RS-5227060 R0

令和2年12月9日

使用済燃料貯蔵施設に係る特定容器等の設計の型式証明申請書

本文及び添付書類の一部補正について

第 1-4 表 臨界評価条件

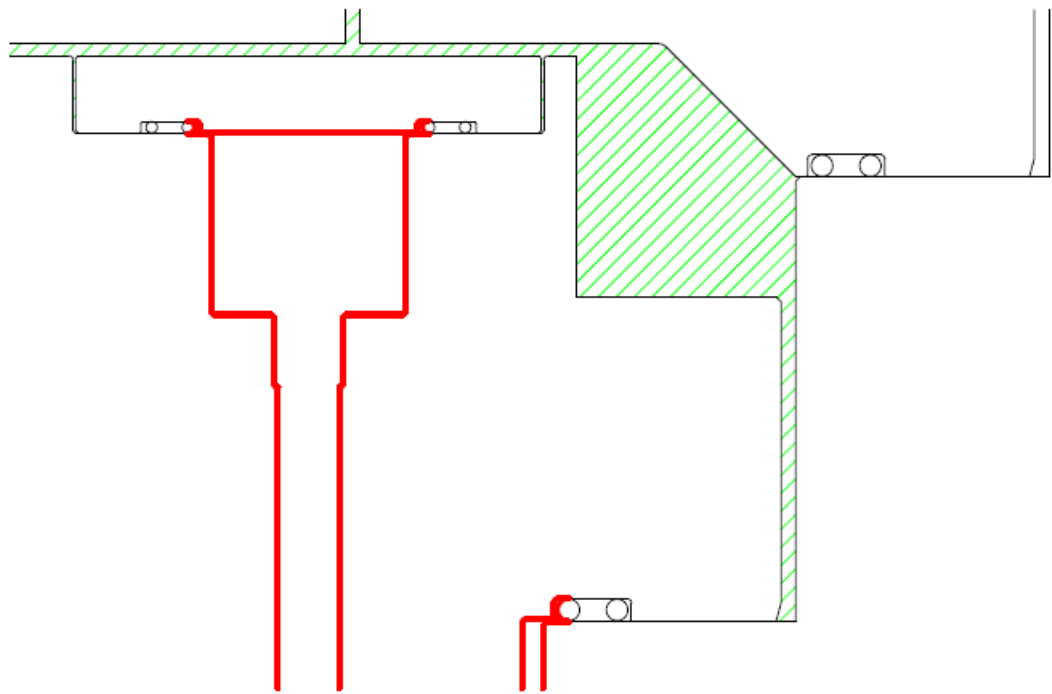
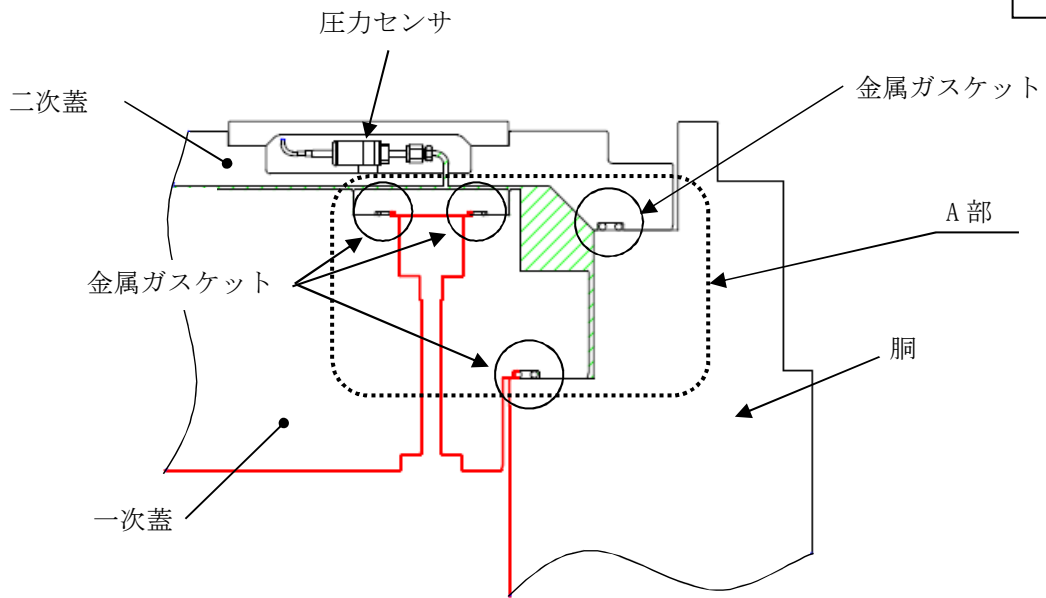
頁	行	補正前	補正後
1-17	-	第 1-4 表 臨界評価条件	別紙 1-2 の記載に変更する
1-30	下 2	第 1-3-1 図 配置 (1) で収納する使用済燃料に対する収納確認用の各ノードの燃焼度	第 1-3-1 図 配置 (1) で収納する使用済燃料 <u>集合体</u> に対する収納確認用の各ノードの燃焼度
1-31	下 2	第 1-3-2 図 配置 (2) で収納する使用済燃料に対する収納確認用の各ノードの燃焼度	第 1-3-2 図 配置 (2) で収納する使用済燃料 <u>集合体</u> に対する収納確認用の各ノードの燃焼度
1-32	下 2	第 1-3-3 図 配置 (3) で収納する使用済燃料に対する収納確認用の各ノードの燃焼度	第 1-3-3 図 配置 (3) で収納する使用済燃料 <u>集合体</u> に対する収納確認用の各ノードの燃焼度
1-33	下 2	第 1-3-4 図 配置 (4) で収納する使用済燃料に対する収納確認用の各ノードの燃焼度	第 1-3-4 図 配置 (4) で収納する使用済燃料 <u>集合体</u> に対する収納確認用の各ノードの燃焼度
1-34	下 2	第 1-3-5 図 配置 (5) で収納する使用済燃料に対する収納確認用の各ノードの燃焼度	第 1-3-5 図 配置 (5) で収納する使用済燃料 <u>集合体</u> に対する収納確認用の各ノードの燃焼度
1-35	下 1	第 1-4-1 図 使用済燃料に対する収納確認フローの例	第 1-4-1 図 使用済燃料 <u>集合体</u> に対する収納確認フローの例
1-36	下 2	第 1-4-2 図 配置 (1) で収納する使用済燃料に対する収納確認フローの例	第 1-4-2 図 配置 (1) で収納する使用済燃料 <u>集合体</u> に対する収納確認フローの例
1-37	下 2	第 1-4-3 図 配置 (2) で収納する使用済燃料に対する収納確認フローの例	第 1-4-3 図 配置 (2) で収納する使用済燃料 <u>集合体</u> に対する収納確認フローの例
1-38	下 2	第 1-4-4 図 配置 (3) で収納する使用済燃料に対する収納確認フローの例	第 1-4-4 図 配置 (3) で収納する使用済燃料 <u>集合体</u> に対する収納確認フローの例

項目		乾燥状態	冠水状態
収納物		高燃焼度 8×8 燃料	
濃縮度		3.67wt%	濃縮度の異なる 2 種類の燃料棒を用い、炉心装荷冷温状態での燃料集合体の無限増倍率が 1.3 となる燃料モデル(モデルバンドル)
収納体数		69 体	
燃料配置		TS-69B 型の中心部寄り偏向配置	
寸法条件	バスケット格子板厚 及び伝熱部材板厚		
	中性子吸収材板厚		
	バスケット内のり		
TS-69B 型内雰囲気			
TS-69B 型外雰囲気			
TS-69B 型配列			
中性子吸収材			
中性子遮蔽材(樹脂)

(注 1) <sup>10</sup>B 面密度 0.022g/cm<sup>2</sup>

第 1-10 図 TS-69B 型の密封シール部詳細及び気密漏えい検査概念図(1/2)

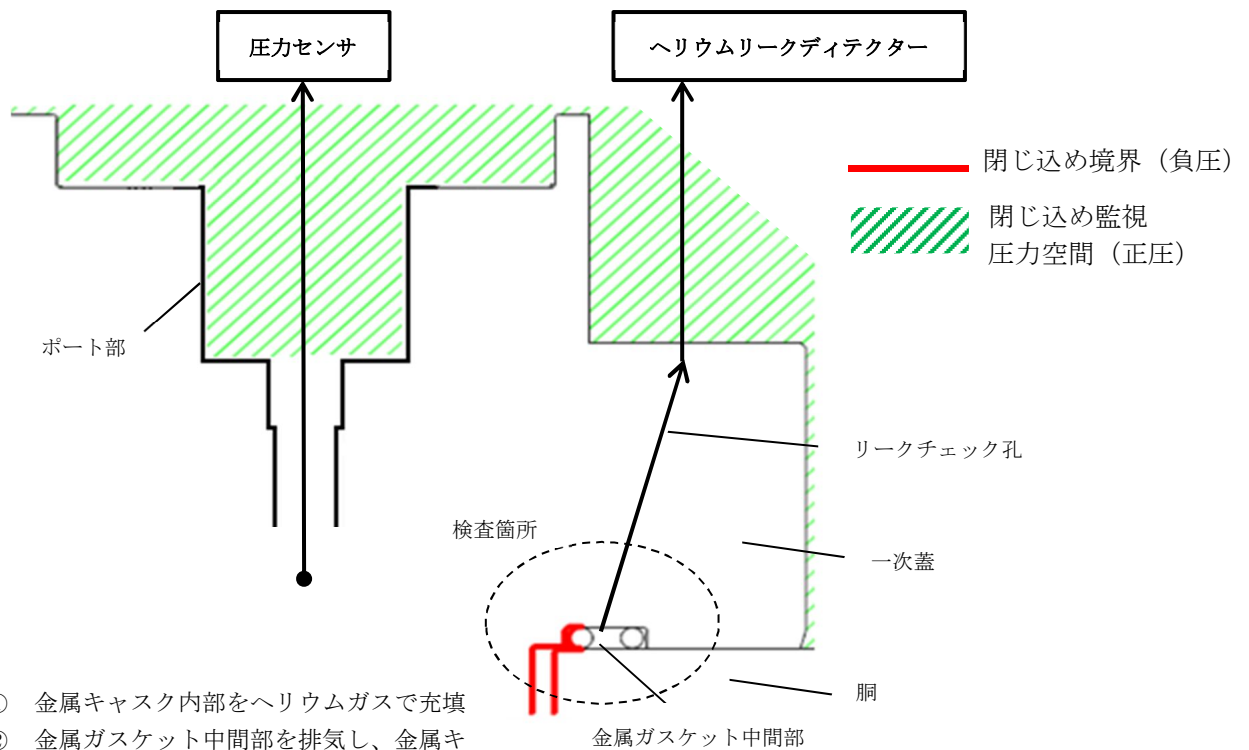
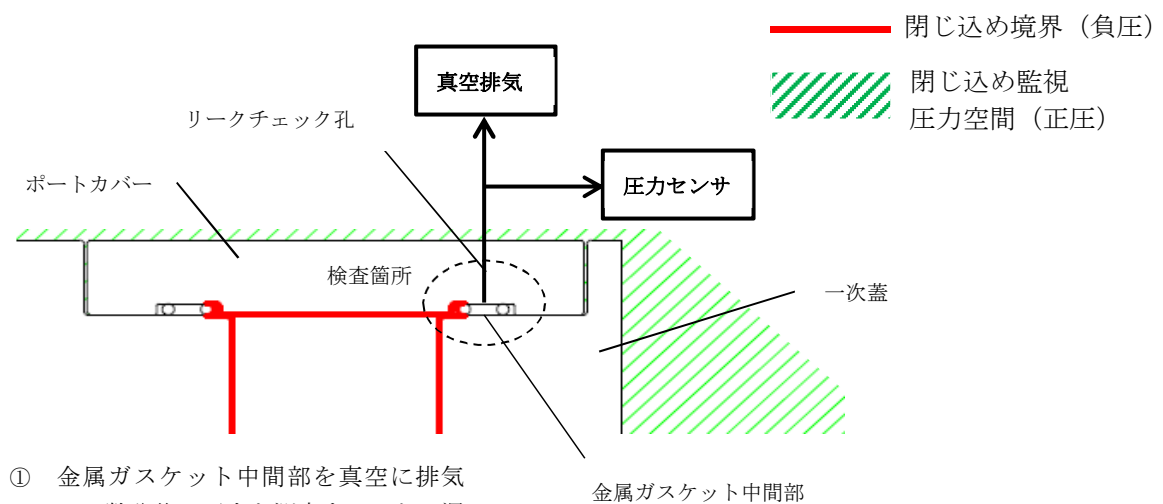
1-39	下 2	第 1-4-5 図 配置 (4) で収納する使用済燃料に対する収納確認フローの例	第 1-4-5 図 配置 (4) で収納する使用済燃料 <u>集合体</u> に対する収納確認フローの例
1-40	下 2	第 1-4-6 図 配置 (5) で収納する使用済燃料に対する収納確認フローの例	第 1-4-6 図 配置 (5) で収納する使用済燃料 <u>集合体</u> に対する収納確認フローの例
1-46	-	第 1-10 図 TS-69B 型の密封シール部詳細	別紙 1-3 の記載に変更する

- 閉じ込め境界 (負圧)
- 閉じ込め監視圧力空間 (正圧)

(1) 一次蓋の気密漏えい検査の概念図

(2) 一次蓋貫通部の気密漏えい検査の概念図

第 1-10 図 TS-69B 型の密封シール部詳細及び気密漏えい検査概念図 (2/2)
